NORGES STATSBANER
HOVEDSTYRET, OSLO

Sak
TELEFORHOLD I SKJÆRING SYD FOR MINNESUND HOVEDBANEN KM. 74,8

SKJÆRING SYD FOR MINNESUND ST HOVEDBANEN KM 74,8
TELEFORHOLD OG DRENERING

Gk. 2166.1

Teleforhold i skj. syd for Minnesund st. Hovedbanen km. 74,8	Målestokk	Boret	L. O.	Jun/1954
	1:100	Tegn.	L. O.	17/7 1954
Norges Statsbaner — Genledningskontor Oslo 23/8 - 1954	Erstattet for:			
	GK 2166-1			
	Erstattet av: H. H. H. H. H.			
	OV B 79 Format A

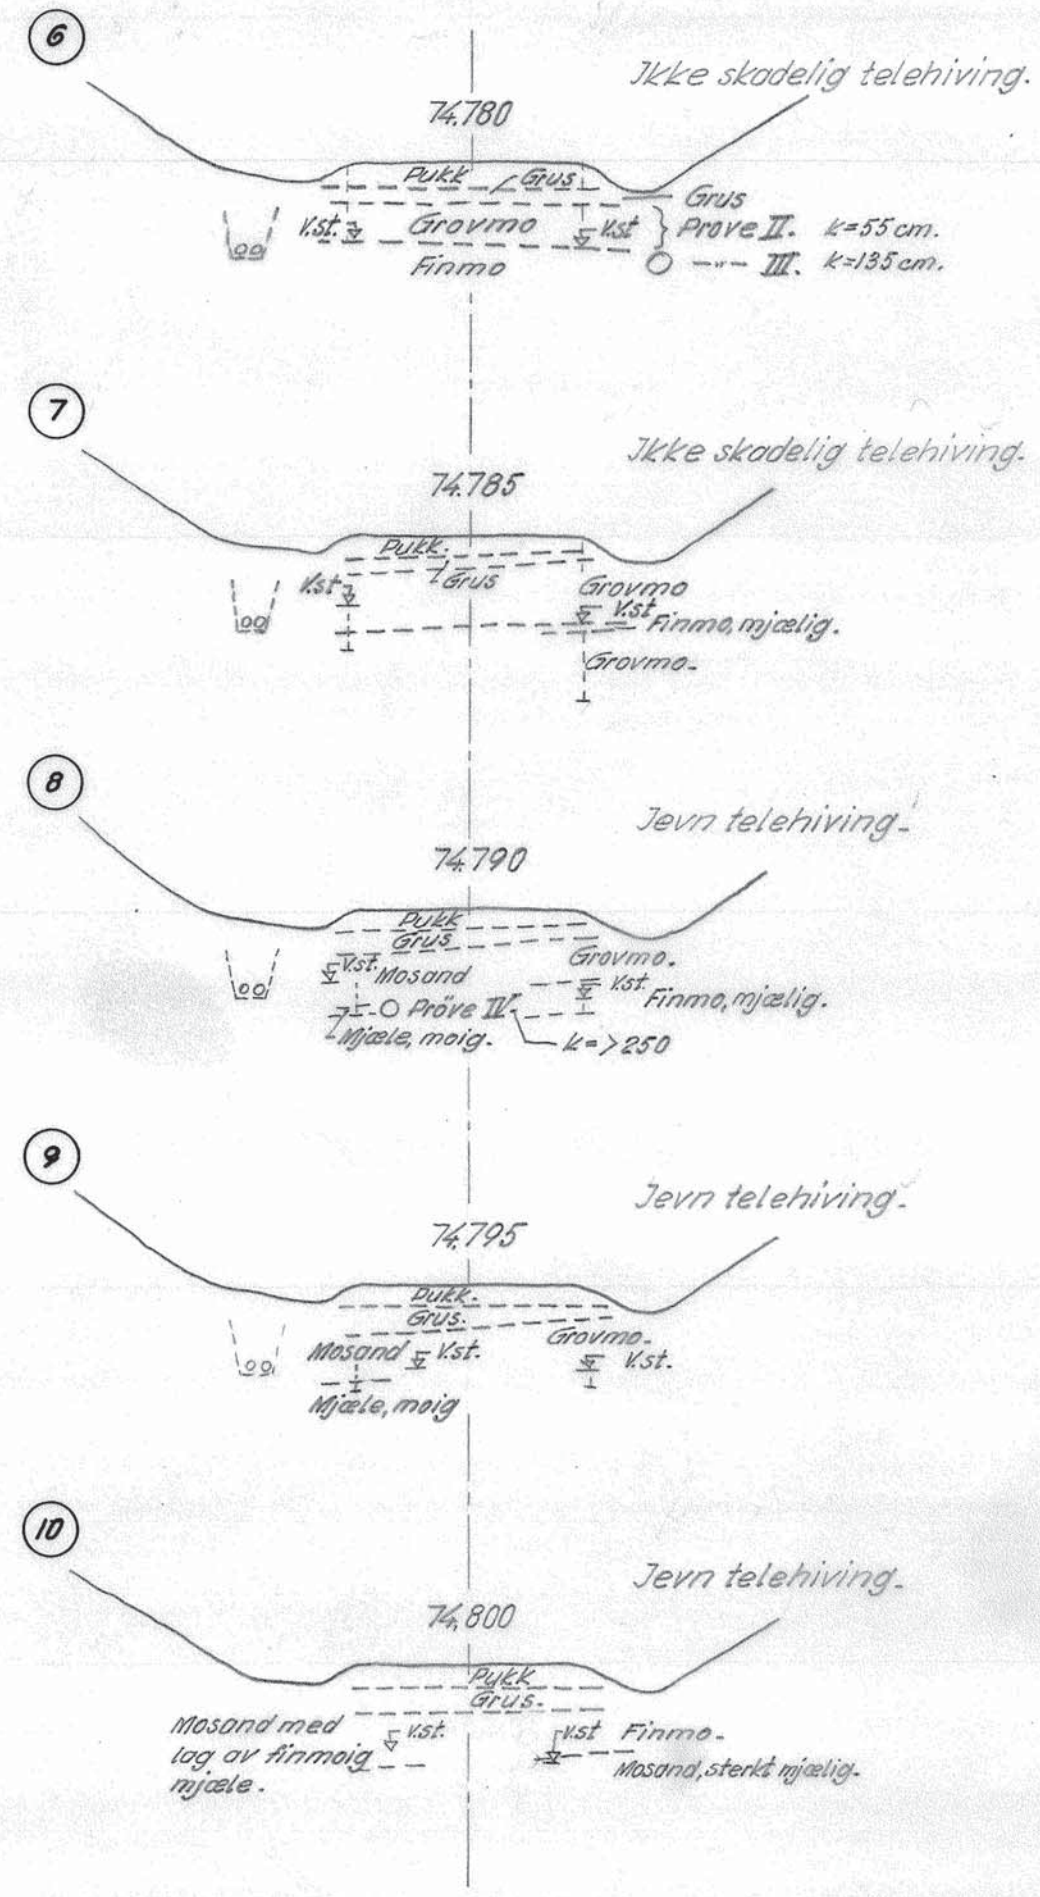
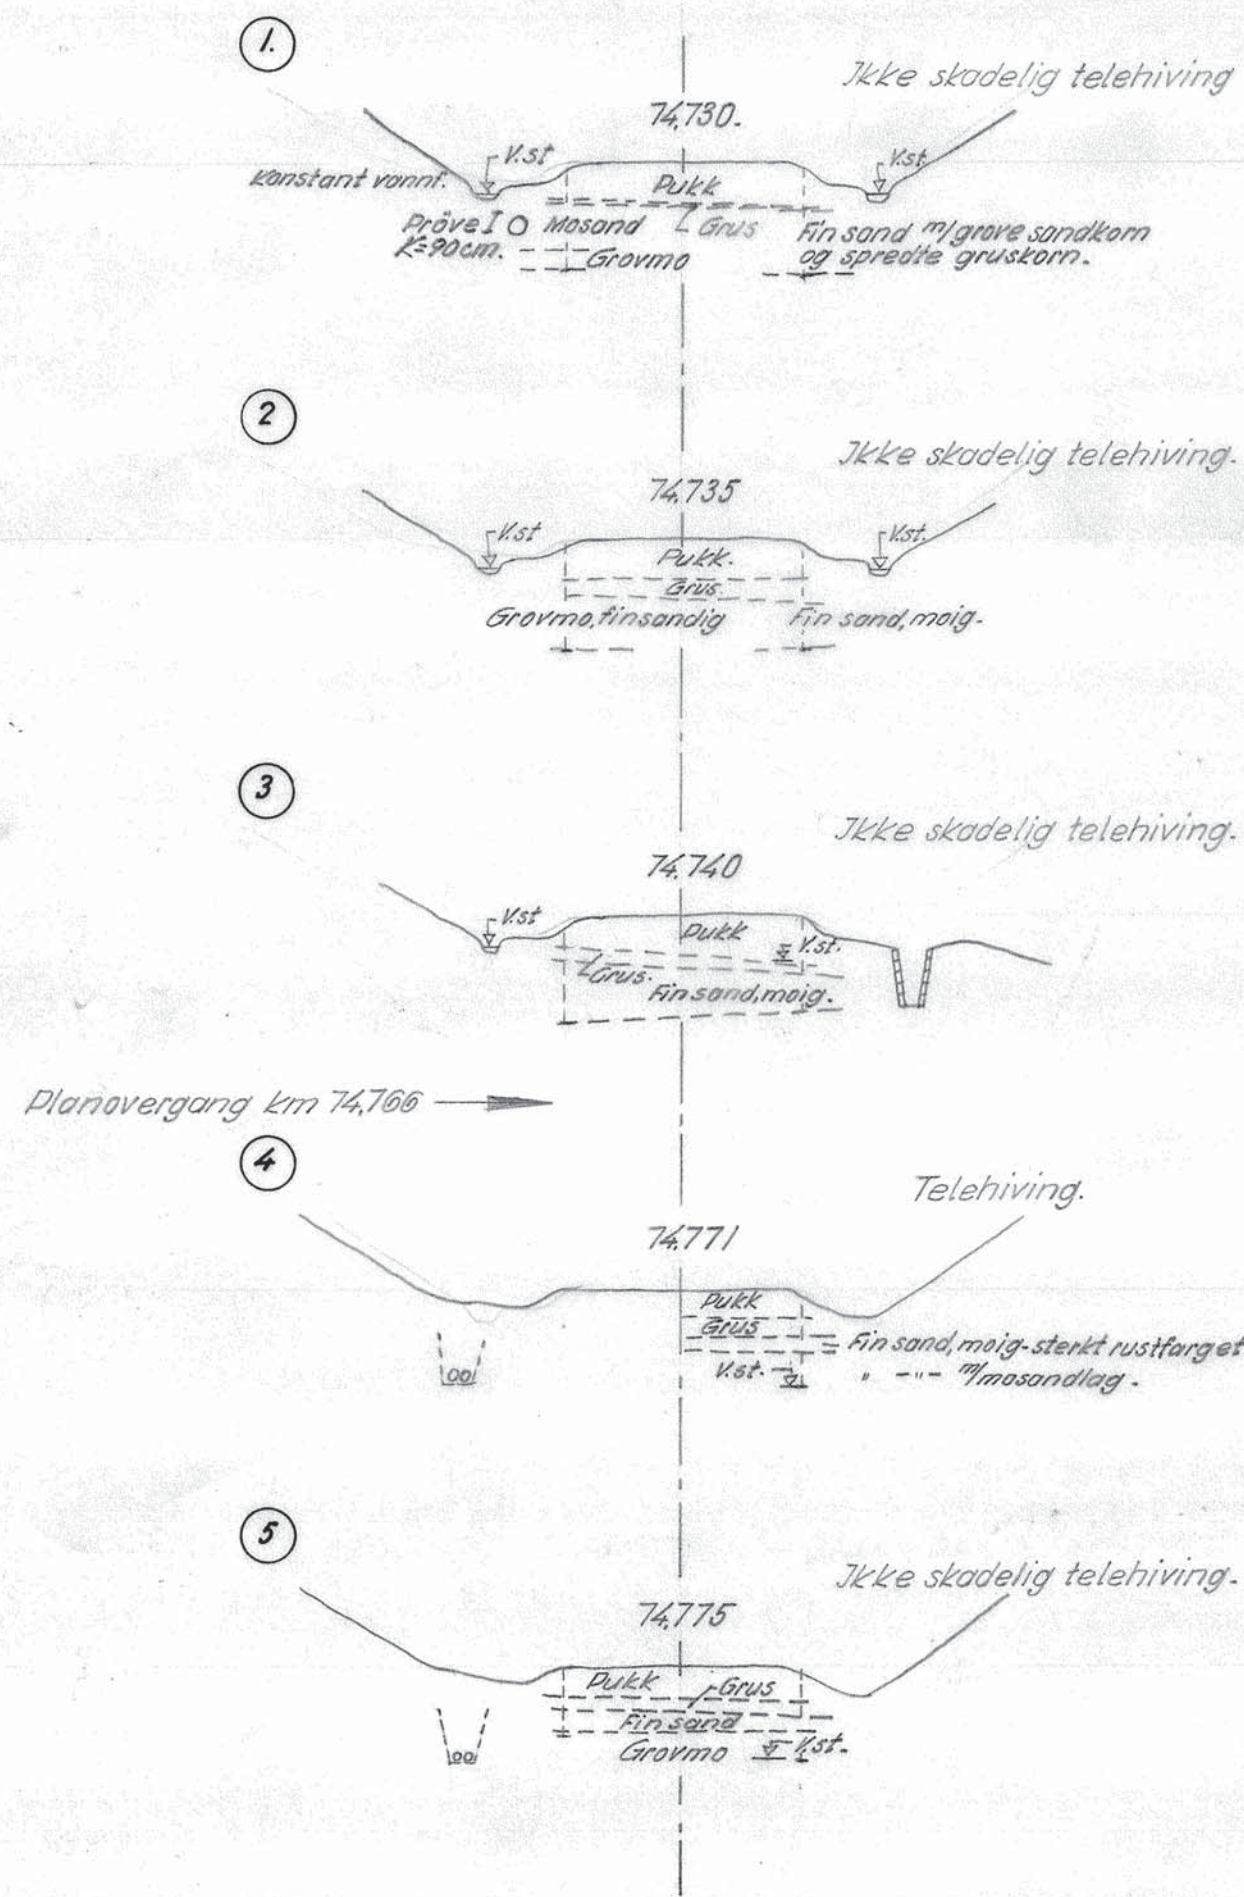
Under en befarings sommeren 1954 ble man kjent med teleforholdene (skoringen) og utførte og planlagte teleforanstaltninger. En nærmere undersøkelse, bl.a. av jordartene, var av interesse og det er nå utført undersøkelser som vist på tegning Gk. 2166.1 i 12 profiler.

Syd for planovergangen km. 74,766 er det meget sterk vannføring i begge linjegrøfter nordover til stikkrenne like syd for planovergangen (profil 1, 2 og 3). Det er på denne strekningen ikke skadelig telehiving.

Fra planovergangen km. 74,766 og nordover til km. 74,772 (profil 3) er det en telekul. Videre nordover til km. 74,786 (profil 5, 6 og 7) er det ikke skadelig telehiving, og fra dette siste punktet er det jevn telehiving til ca. km. 74,810 (profil 9, 10, 11 og 12).

Våren 1954 ble det tatt en slaggfylt grøft på venstre side av linjen omfattende profilene 10, 9, 8, 7, 6, 5 og 4. Grøften har fall mot stikkrenne syd for planovergang og grøftedybden er ca. 1,30 m under skinnetopp. Grøften har bevirket en påkrevet tørrlegging av et vannsykt parti, men samtidig er man klar over at det er tvilsomt om teleforholdene blir noe bedre, og man var forberedt på å foreta masseskifting på 1 skinnelengde ved profil 4.

Undersøkelsen viser at i profilene 1, 2 og 3 består jordartene overveiende av fraksjonen fin sand, som ikke er telehivende. Spesielt på dypet blir denne massen noe moig og ligger da på grensen til å være telefarlig, uten at det i prøvehullene er påvist opplagt telefarlig masse. Man kan merke seg at fri grunnvannstand står 0,8 m under svilleoverkant, men at massen ikke gir skadelig hiving. Det er tvertimot sannsynlig at den vannfylte moige fine sanden hindrer frosten fra å trenge ned i dypere liggende og mere finkornig masse, og man har her forhold som man tilstreber ved en moderne teleisolasjon (masseskifting).

Telekullen ved profil 4 (profilet ligger i nordre ende av kullen) skyldes finkornige masser, men det kan også tenkes at det her var en naturlig drenering mot stikkrennen også før drensgrøften av 1954 ble tatt og derfor større teledybde enn nordfor og søndfor. Planovergangen kan også tenkes å ha innflytelse.

At det ikke er skadelig telehiving på strekningen for profilene 5, 6 og 7 skyldes at det er ikke telefarlig grov mosand til minimum 2 m under svilleoverkant, og telehivingen omfattende profilene 8, 9, 10, 11 og 12 skyldes tynne mjøle - og finmolag i den grove mosanden.

Man kan merke seg at drensgrøften på venstre side av linjen har bevirket en total grunnvannssenkning også på høyre side av linjen.

Forholdene ligger godt an for videre observasjoner og muligheten av å skaffe seg verdifulle praktiske erfaringer. Den påtenkte masseskifting på 1 skinnelengde like nord for planovergangen bør derfor utstå inntil videre.

Telenivellement vil bli etablert høsten 1954 ved forføyning fra Geoteknisk kontor.

Tilsvarende i skj. syd for Linnæsund sløjsen.

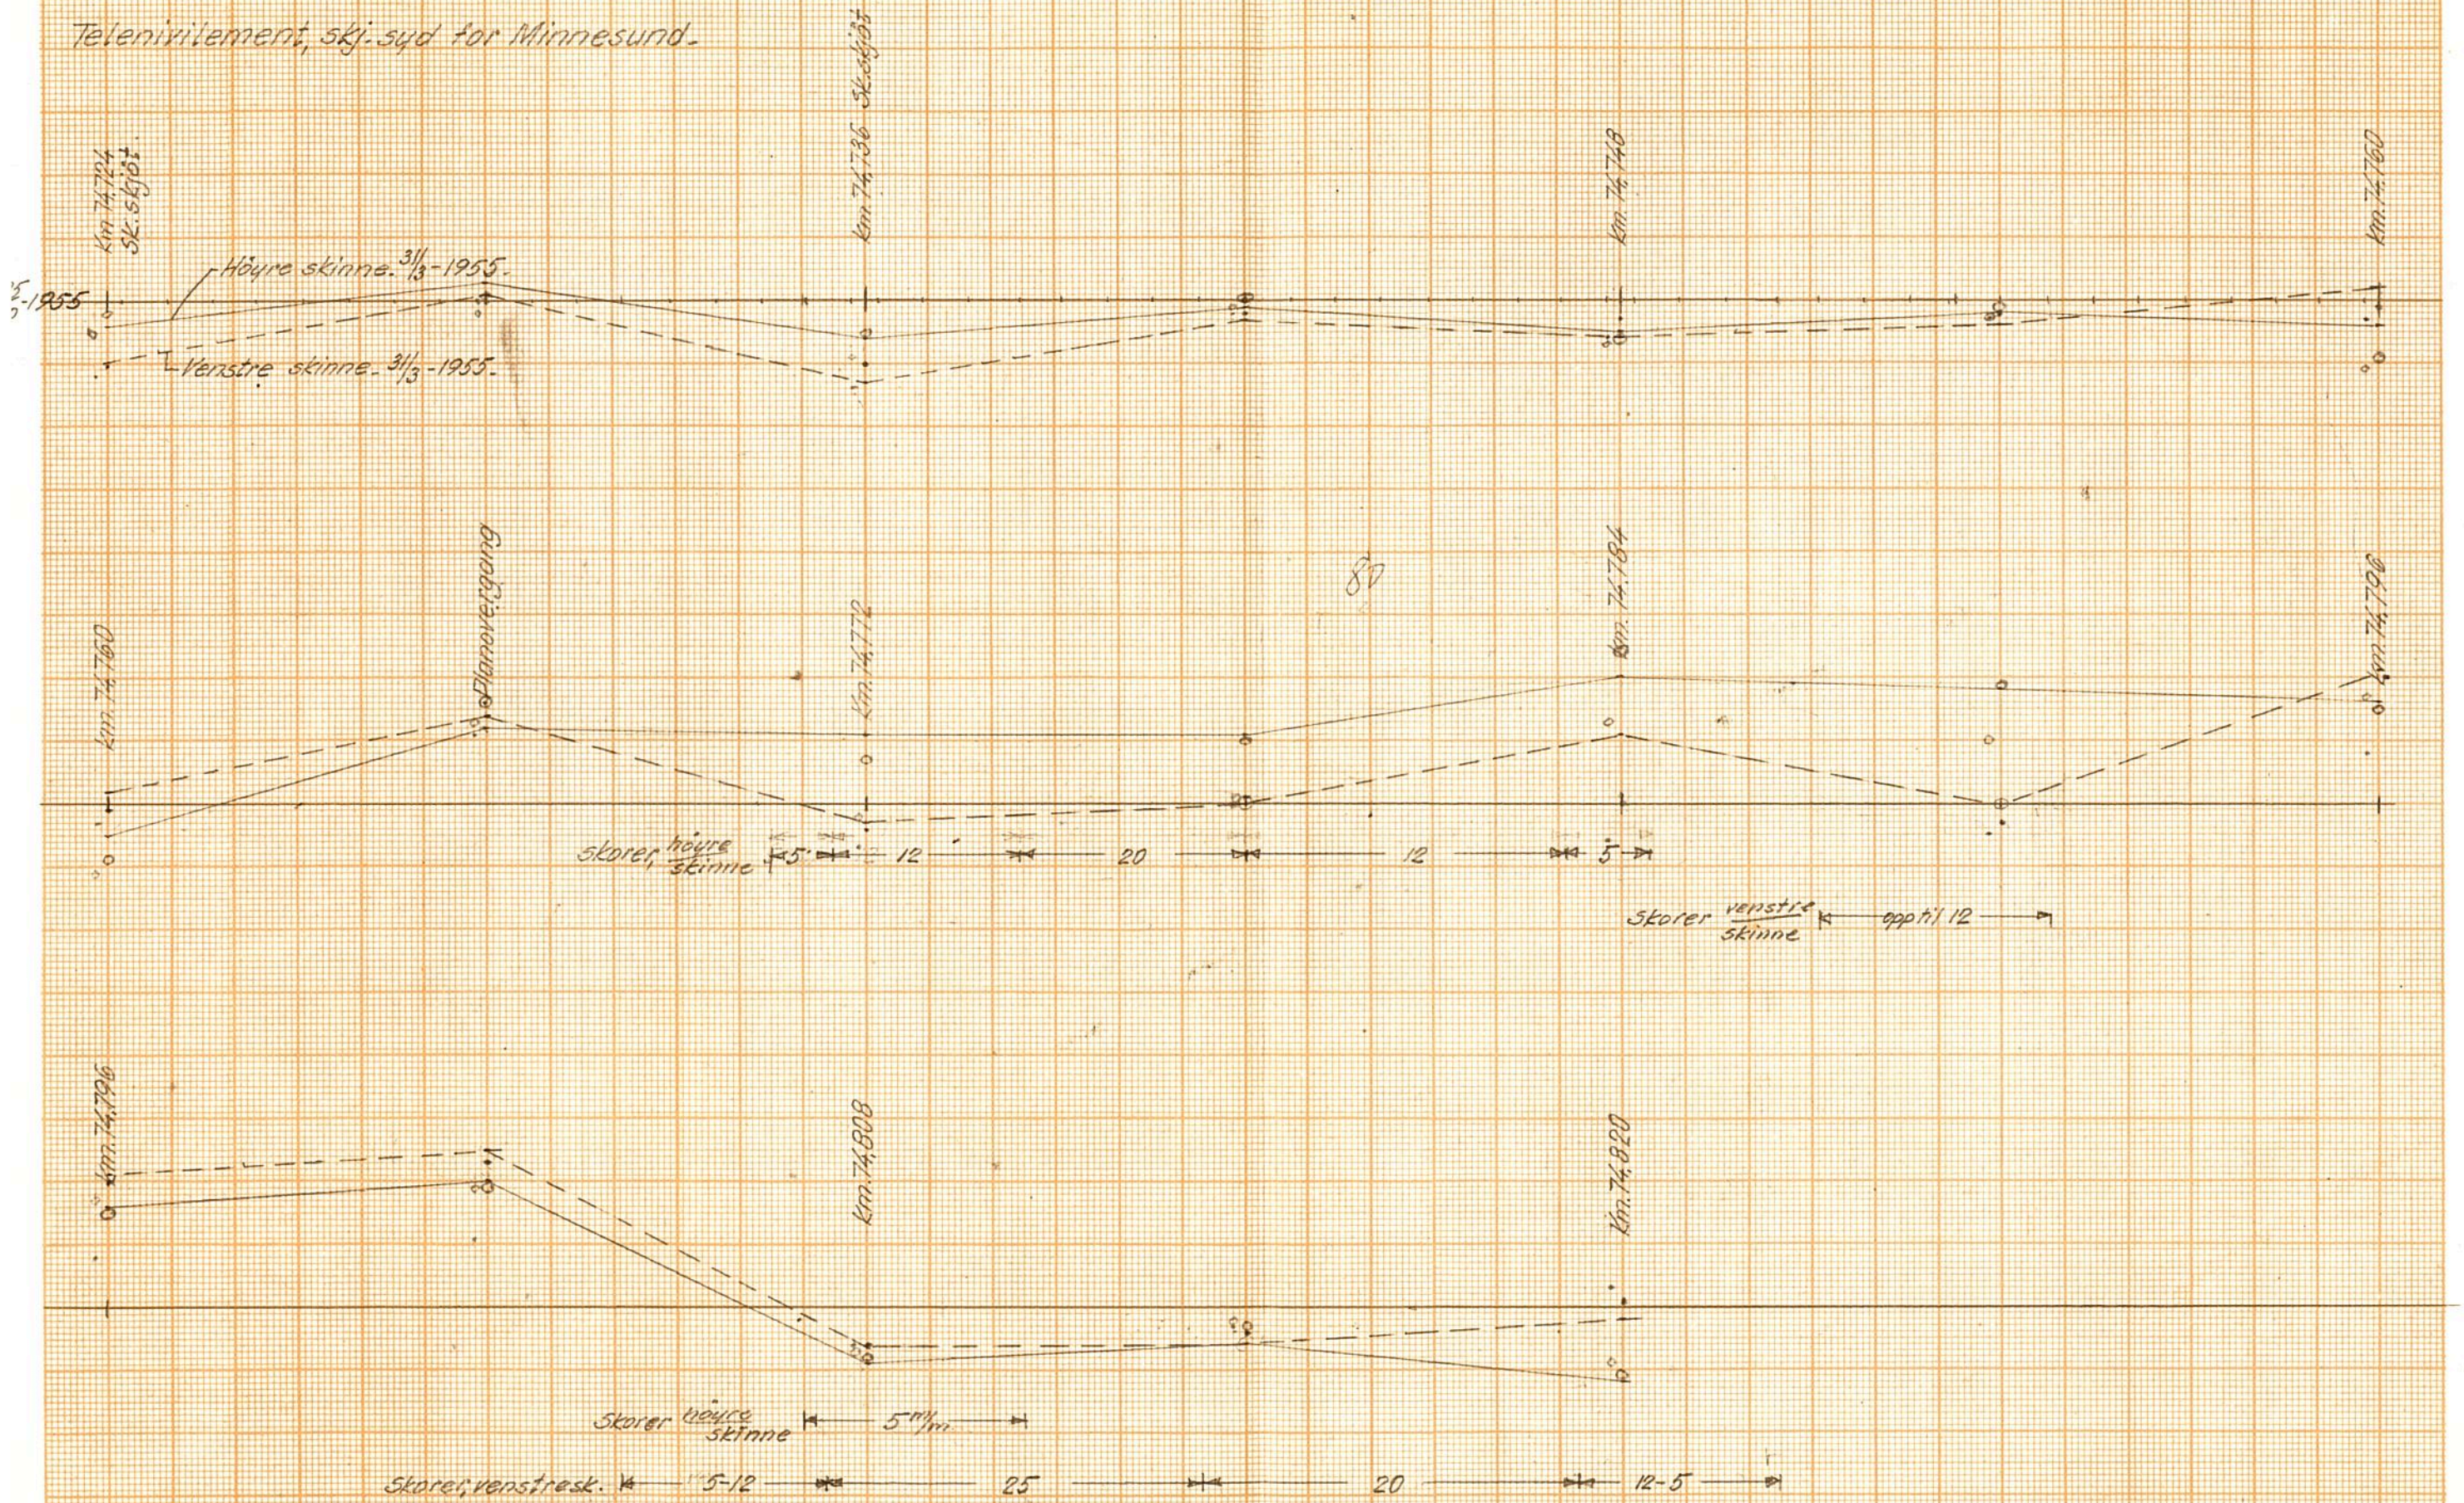
I skj. syd for planovergang er ikke alle i ballast eller massen under. Skinneskjölene er nok medkjört, anlagelig nok for tilen ballastklyde over en slikt vannfrende grunn.

En planovergang og nordover er jevn hekkiving på høyre skinnesheng i ca 3 1/2 skinnelengde, mens de viser - tilen planovergang - et par toppar, opp til 25 mm hekkiving.

Etter skoringen å dømme kan det bli spørsmål om bestemmelser og regler for skoring er utvetydige nok.

En planovergang er høyre skinn med jevn hekkiving skort med opp til 20 mm skore, mens venstre skinnesheng med ujevn hekkiving ikke er skort i det hele tatt.

Det skulle være like stor grunn til å skore medkjört skinneskjöl ved km 74,786, som høyre skinnesheng km. 74,772 - 74,784.

Er "øymål" for dårlig vurdering når det gjelder å skore eller ikke skore? Det er på dette parti vinstrekurve og meget stor radius, så kurven kan praktisk tatt selles ut av behakking.

Samme eksempel for skoring har vi på utranpingen fra km. 74,800 og nordover. Fjerdre skinnesheng har skore opp til 25 mm mens ytre skinn med samme hekkforhold ikke er skort.
